BV: 15007 Eurofins Hamburg, NLG 2-4

Hilti Brandschutzsystem CP 644 Abwasserrohr HDPE DN 50 unterhalb Spannbetonhohlkammerdecke

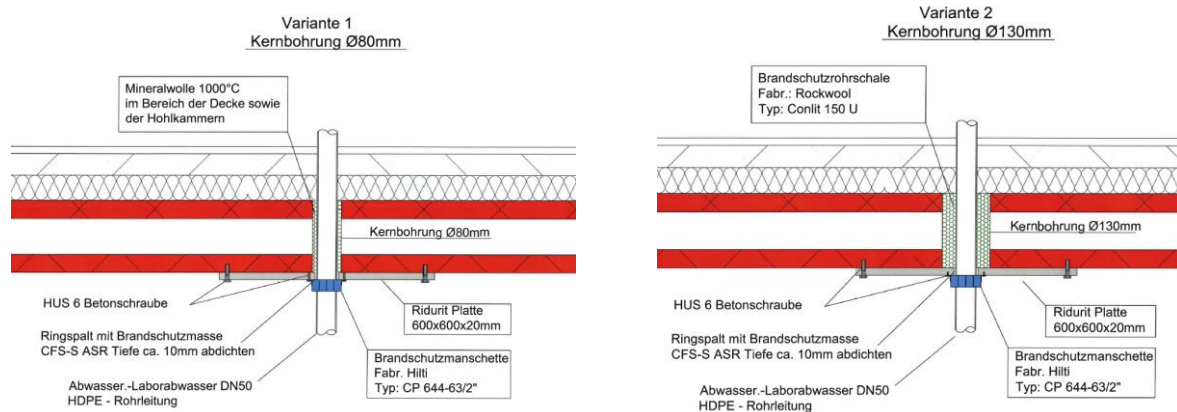
Abweichend davon wird die Abschottung in 2 Einbauvarianten, siehe Variante 1 und Variante 2 unterhalb einer Spannbetonhohlkammerdecke eingebaut. Durch die Massivdecke wird das Abwasserrohr mit einer Conlit 150 U-Schale geschottet oder alternativ wird der Ringspalt/ die Hohlkammer mit 1000°C Mineralwolle dicht gestopft.

Unterhalb der Spannbetonhohlkammerdecke wird eine Ridurit-Platte mit den Abmessungen 600mmx600mm und einer Dicke von 20mm mit Betonschrauben HUS3 H 6 angebracht. Die Platte ist im Abstand von <25 cm mit der Decke, gemäß Pkt. 4.2 der ABZ 19.17-1577 zu verschrauben. Der Ringspalt zwischen Rohr und Ridurit-Platte ist mit Brandschutzdichtmasse CFS – S ACR mind. 10mm tief rauchgasdicht zu verschliessen

Die Brandschutzmanschette CP 644 wird mit den Befestigungshaken nach ABZ Pkt. 4.5.1 und geeigneten Dübeln, HUS3 H6 6x60/5/25 durch die Aufleistung geschraubt und im Beton befestigt.

Die Funktion und Qualität der Rohrabschottung wird durch die Deckenkonstruktion und deckenunterseitige Aufdopplung aus Ridurit-Platten die als Lagesicherung für die eingebrachte Mineralwolle dient nicht beeinflusst.

Für den beschriebenen Anwendungsfall können wir eine nicht wesentliche Abweichung der Zulassung Z-19.17-1577, bestätigen.
